**Modulo per la presentazione delle osservazioni per i piani/programmi/progetti sottoposti a procedimenti di valutazione ambientale di competenza statale**

**ID: Codice procedura (ID\_VIP/ID\_MATTM): 12691**

**“Progetto di un impianto eolico denominato "Pitigliano" ubicato nei comuni di Pitigliano (GR) e Sorano (GR) costituito da 20 (venti) aerogeneratori di potenza nominale 7,0 MW per un totale di 140,0 MW con relative opere connesse ed infrastrutture indispensabili”**

# ALLEGATO 1

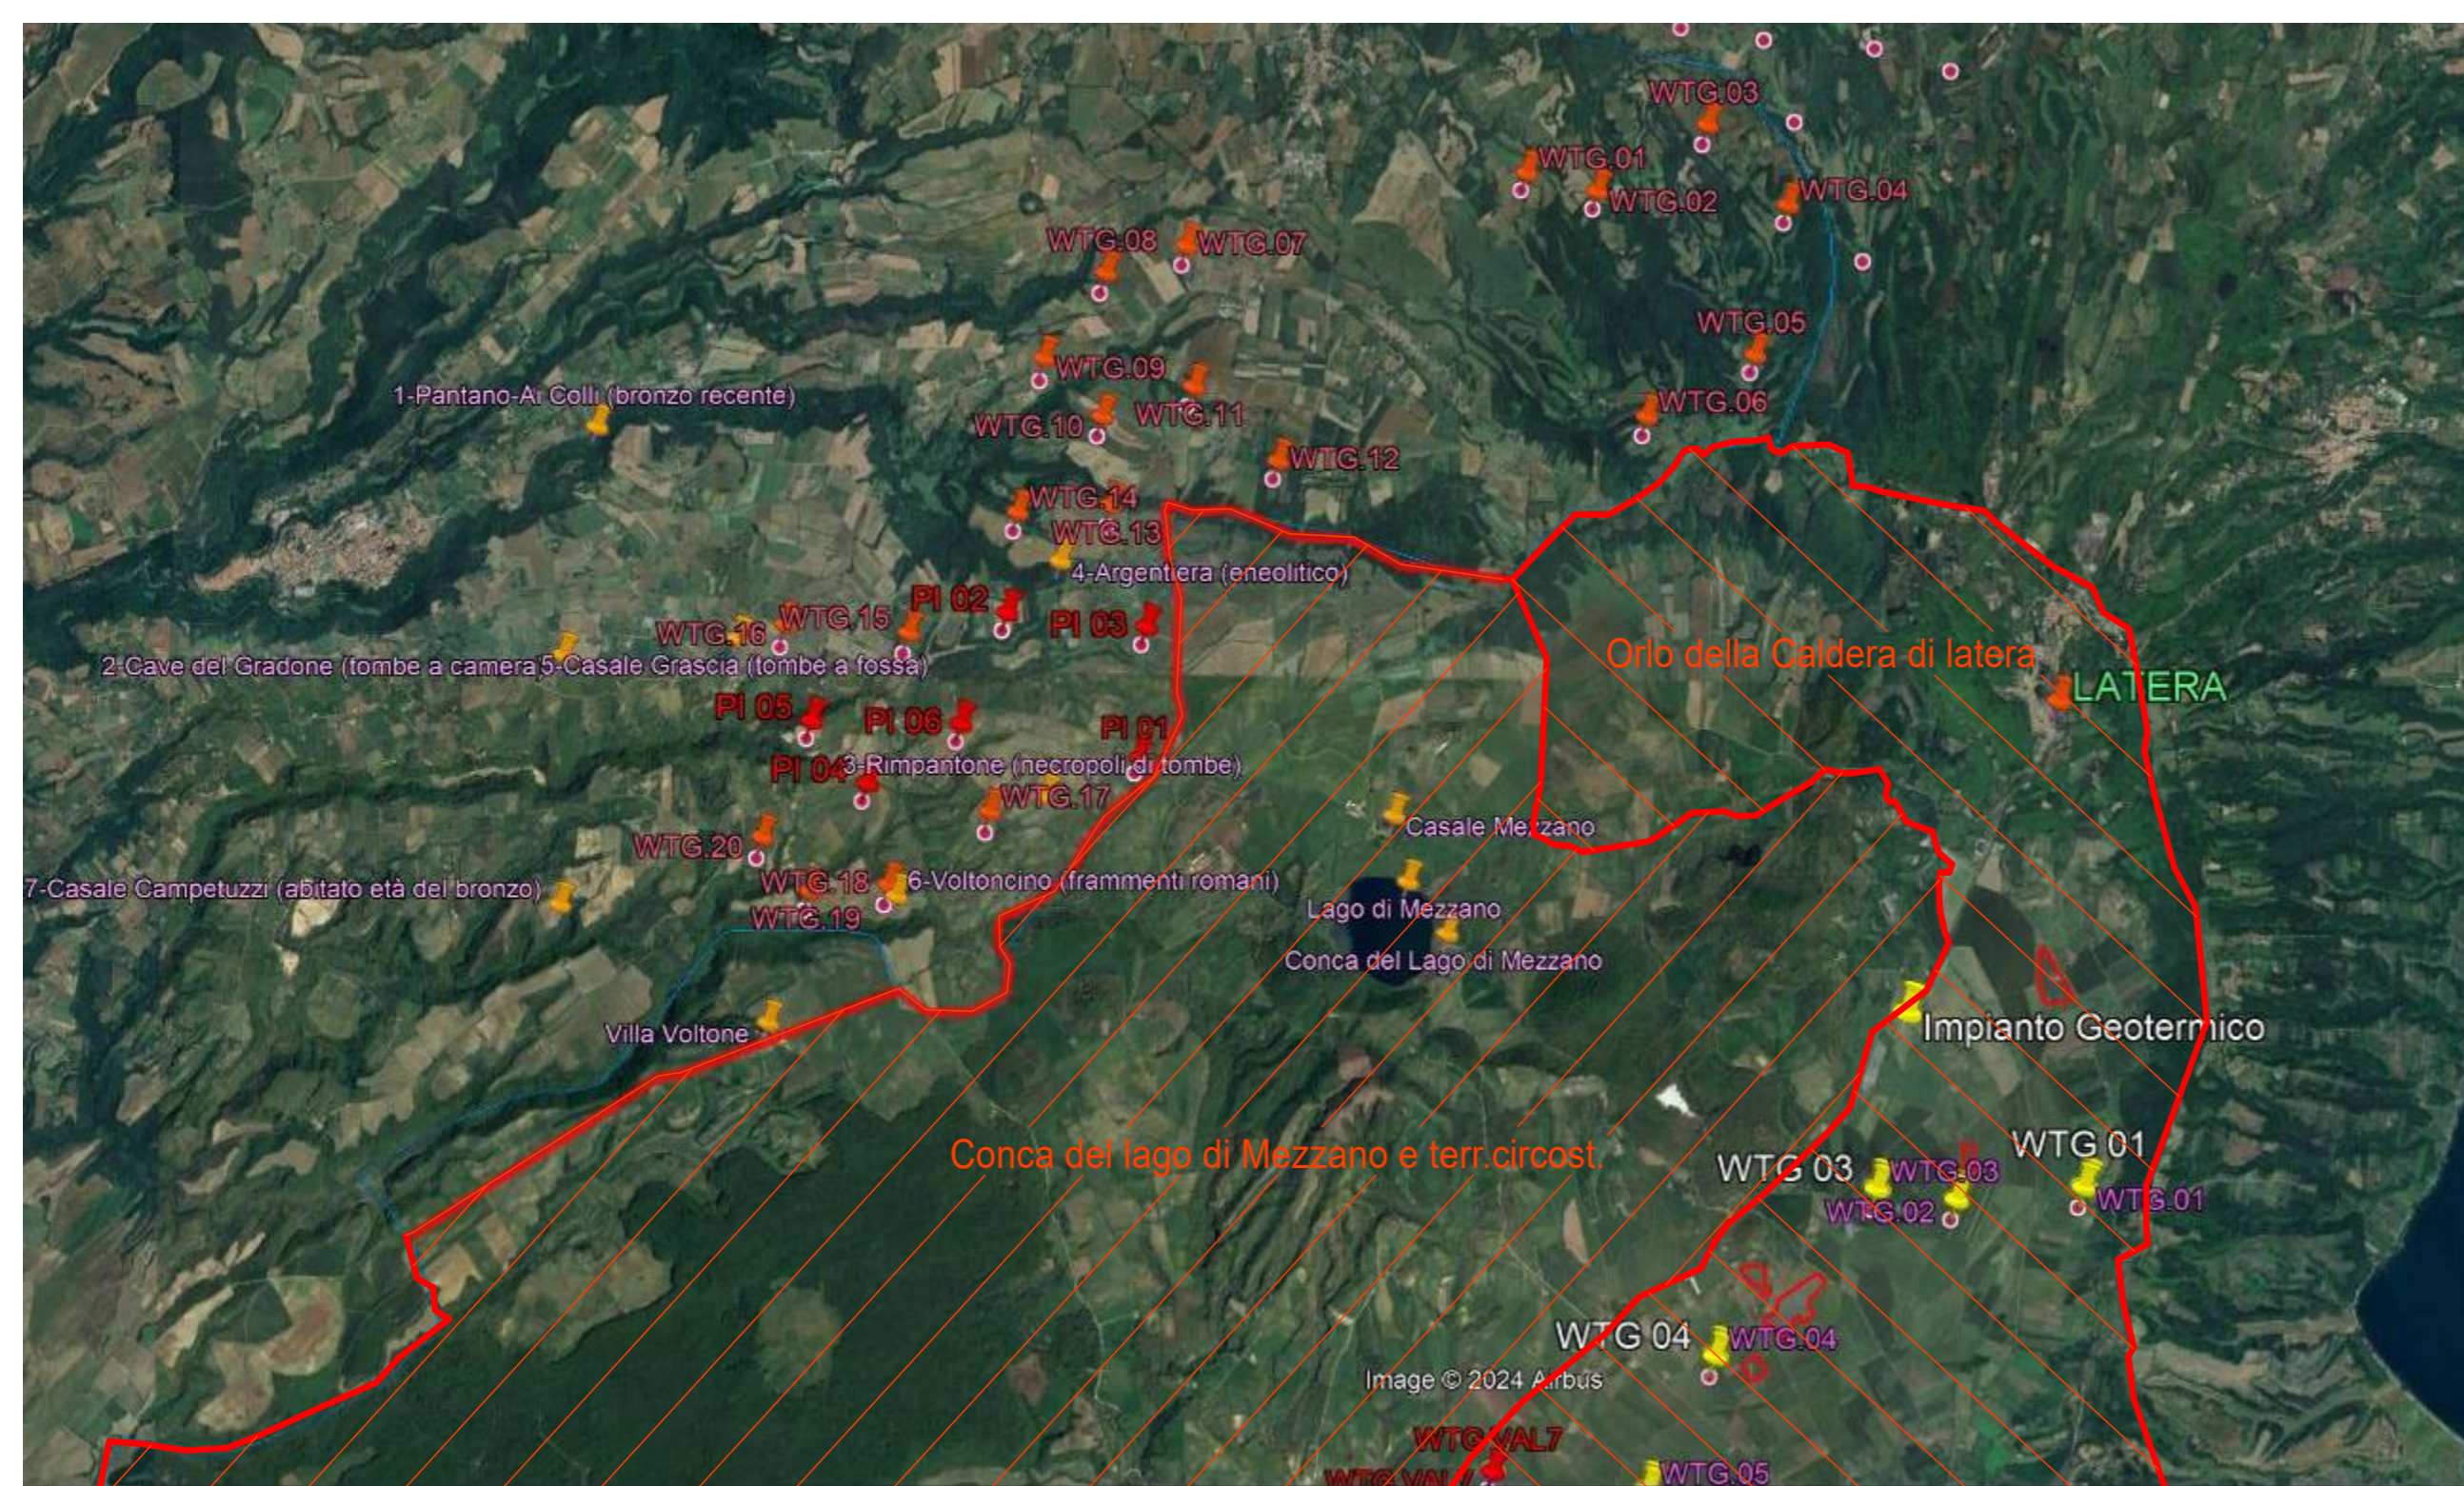
Parco eolico di Pitigliano n.20 Aerogeneratori	Beni paesaggistici D.lgs 42/04 (Distanze in mt. degli areogen.)		Parco eolico di Pitigliano n.20 Aerogeneratori	Beni paesaggistici D.lgs 42/04 (Distanze in mt. degli areogen.)	
	Conca del lago di Mezzano e terr.circost.	Orlo della Caldera di latera (D.seg.reg.15/02/24 n.22)		Conca del lago di Mezzano e terr.circost.	Orlo della Caldera di latera (D.seg.reg.15/02/24 n.22)
WTG.01	2.800,00	2.300,00	WTG.11	800,00	2.700,00
WTG.02	2.700,00	1.900,00	WTG.12	300,00	1.900,00
WTG.03	///	2.200,00	WTG.13	400,00	///
WTG.04	///	1.600,00	WTG.14	1.100,00	///
WTG.05	2.300,00	500,00	WTG.15	1.900,00	///
WTG.06	1.400,00	300,00	WTG.16	2.600,00	///
WTG.07	1.700,00	///	WTG.17	600,00	///
WTG.08	1.600,00	///	WTG.18	600,00	///
WTG.09	1.300,00	///	WTG.19	800,00	///
WTG.10	700,00	///	WTG.20	1.300,00	///

# ALLEGATO 2

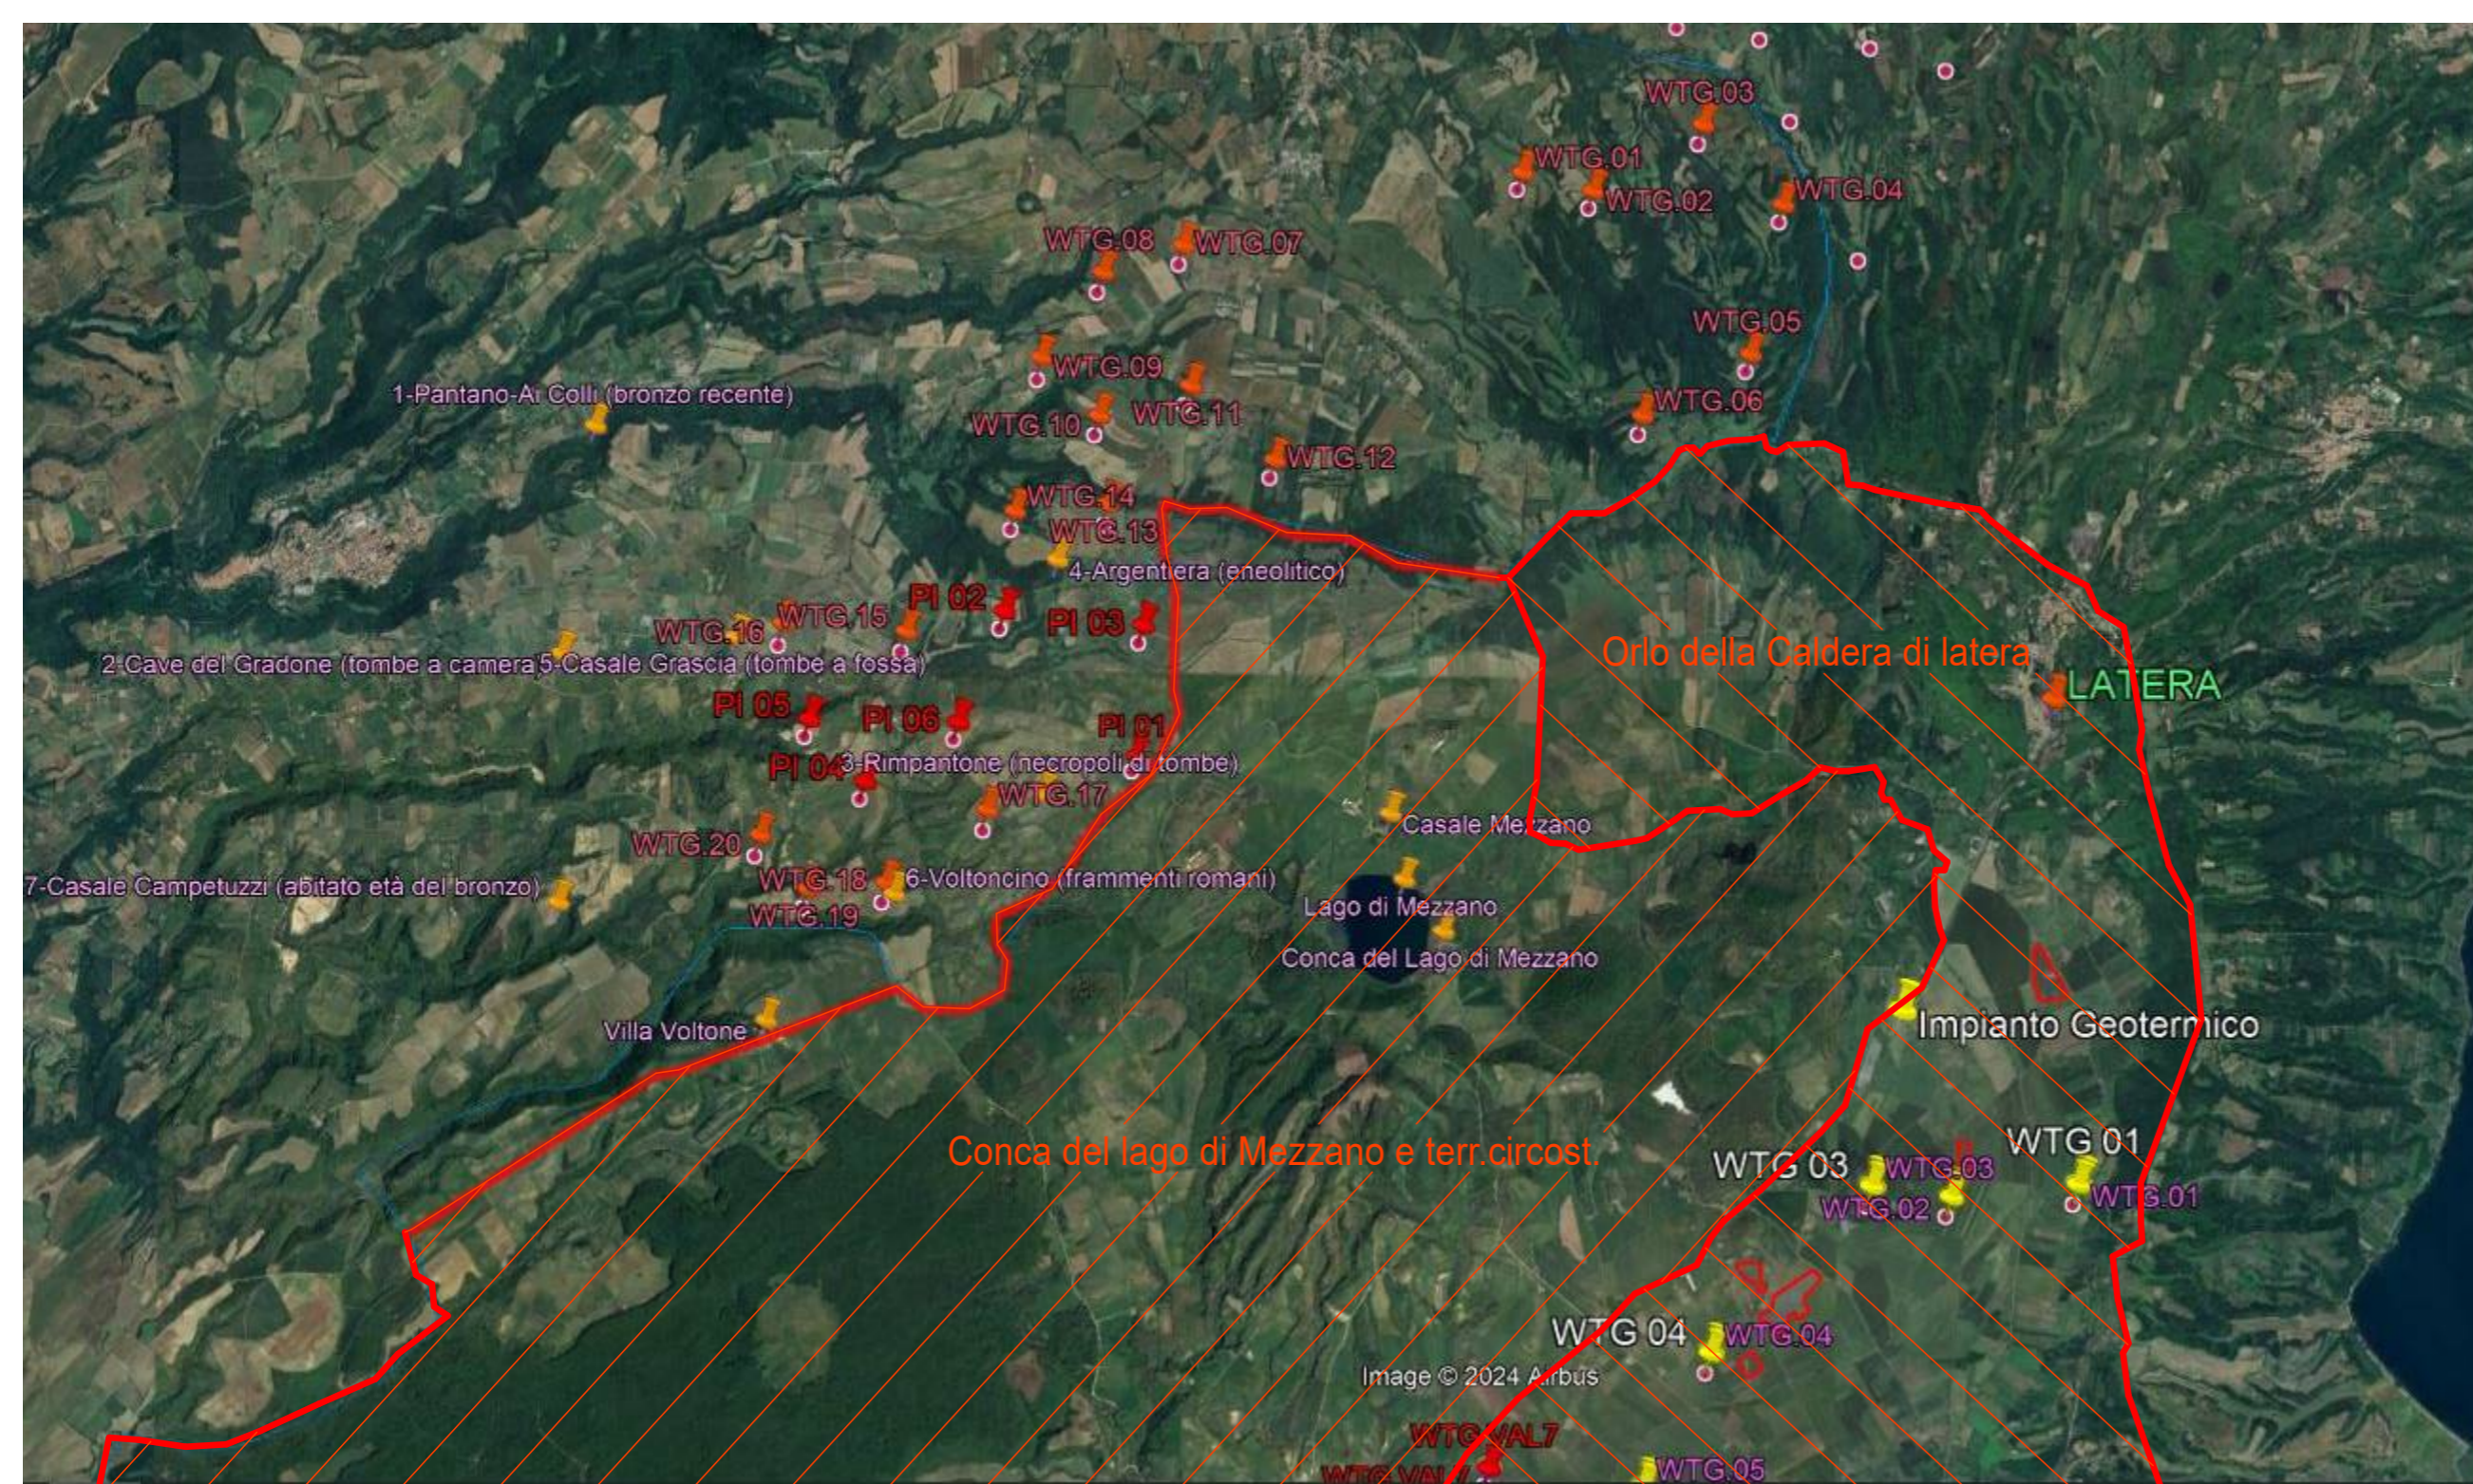
Parco eolico di Pitigliano	Siti archeologici Regione Toscana (Distanze in mt. degli aerogen.)							Parco eolico di Pitigliano	Siti archeologici Regione Toscana (Distanze in mt. degli aerogen.)						
n.20 Aerogeneratori	1 Pantano	2 Cave del Gradone	3 Rimpantone	4 Argentiera	5 Casale Grascia	6 Voltoncino	7 Casale Campetuzzi	n.20 Aerogeneratori	1 Pantano	2 Cave del Gradone	3 Rimpantone	4 Argentiera	5 Casale Grascia	6 Voltoncino	7 Casale Campetuzzi
WTG.01	///	///	///	///	///	///	///	WTG.11	///	///	///	1.500,00	///	///	///
WTG.02	///	///	///	///	///	///	///	WTG.12	///	///	///	1.700,00	///	///	///
WTG.03	///	///	///	///	///	///	///	WTG.13	///	///	///	500,00	2.900,00	///	///
WTG.04	///	///	///	///	///	///	///	WTG.14	///	///	///	400,00	2.200,00	///	///
WTG.05	///	///	///	///	///	///	///	WTG.15	2.700,00	2.500,00	1.600,00	1.200,00	1.300,00	1.900,00	///
WTG.06	///	///	///	///	///	///	///	WTG.16	2.000,00	1.700,00	2.300,00	2.100,00	400,00	2.100,00	2.600,00

WTG.07	///	///	///	///	///	///	///	WTG.17	///	///	500,00	1.900,00	2.300,00	900,00	///
WTG.08	///	///	///	///	///	///	///	WTG.18	///	2.900,00	1.300,00	2.700,00	2.200,00	100,00	2.400,00
WTG.09	///	///	///	///	///	///	///	WTG.19	///	2.500,00	1.900,00	///	1.900,00	600,00	1.900,00
WTG.10	///	///	2.800,00	1.100,00	///	///	///	WTG.20	///	2.000,00	2.200,00	///	1.500,00	1.100,00	1.500,00

## ALLEGATO 3 VINCOLI PAESAGGISTICI ex ART. 136 del CBC Pitigliano e Sorano

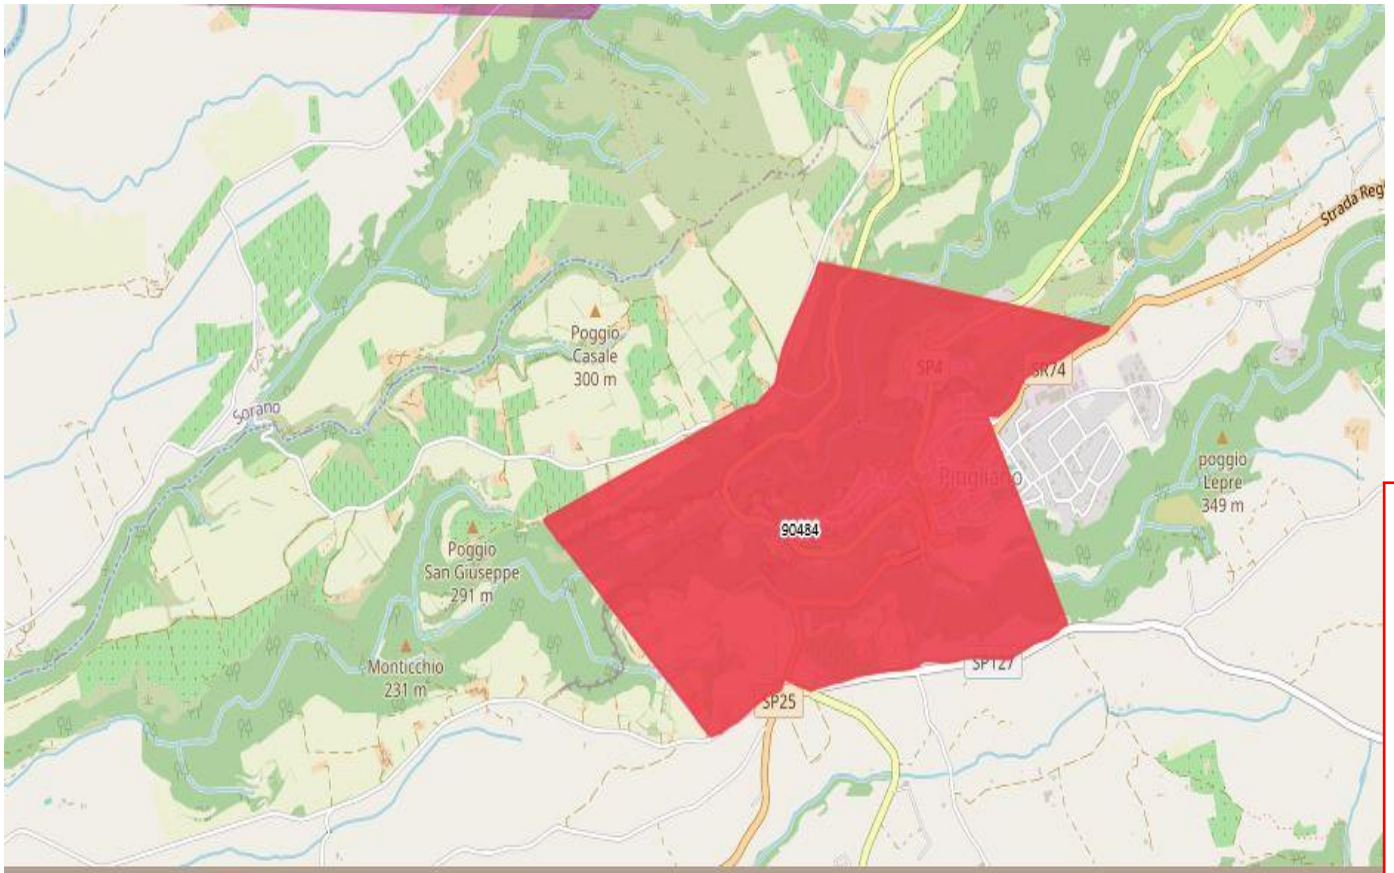
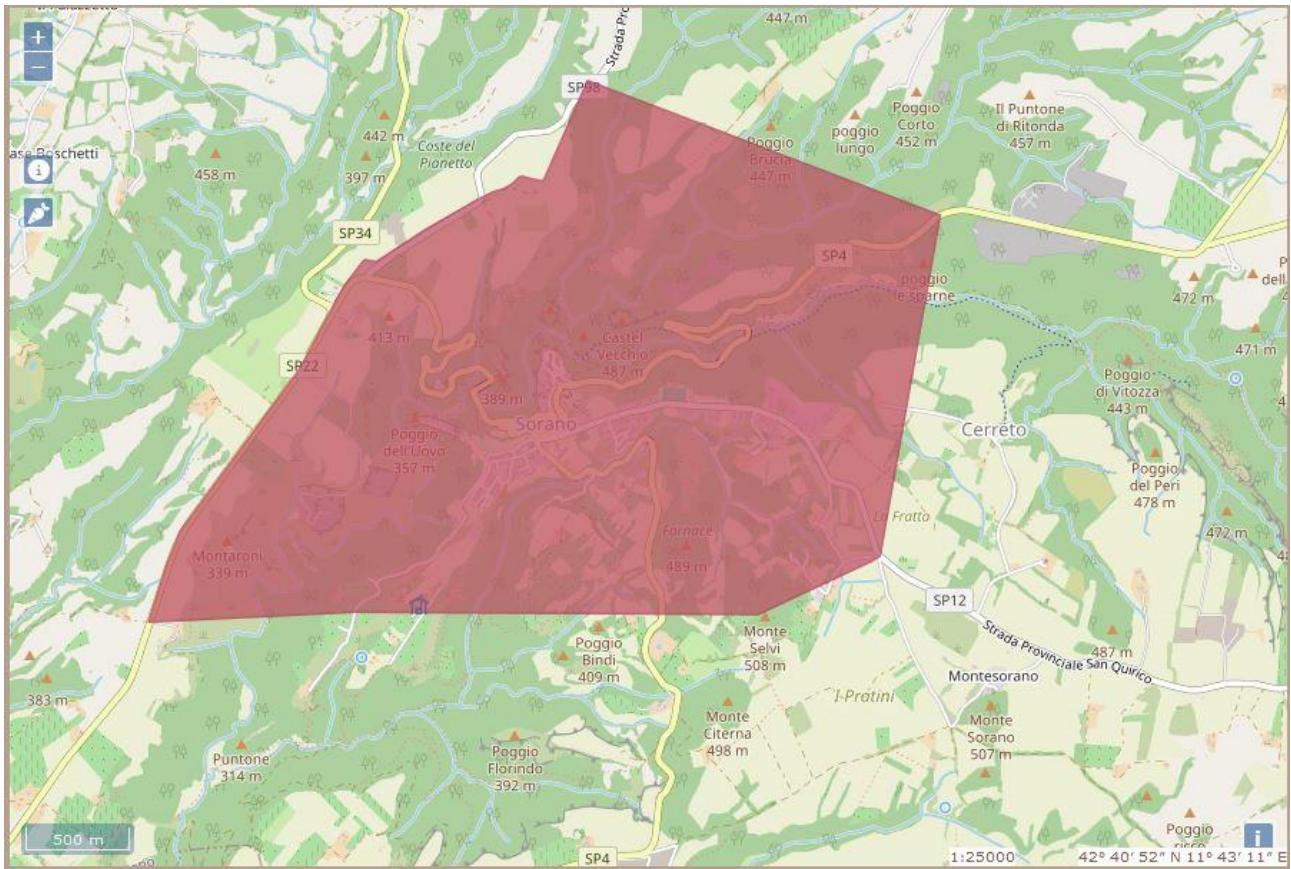
per il Comune di Pitigliano Codice Vincolo **90484** “Zona del Centro Storico di Pitigliano ed area circostante caratterizzata da memorie storiche e da monumenti insigni”, l’unico aerogeneratore interno alla fascia di rispetto di 3Km è il n.WTG.16 ml.2.900,00;

per il Comune di Sorano Codice Vincolo **90500** “Zona dell’abitato di Sorano caratterizzata da singolare omogeneità architettonica e vallate ricche di vegetazione”,

gli unici aerogeneratori interni alla fascia di rispetto di 3Km sono il n.WTG.07 ml.2.500,00 e il n.WTG.08 ml.2.300,00.
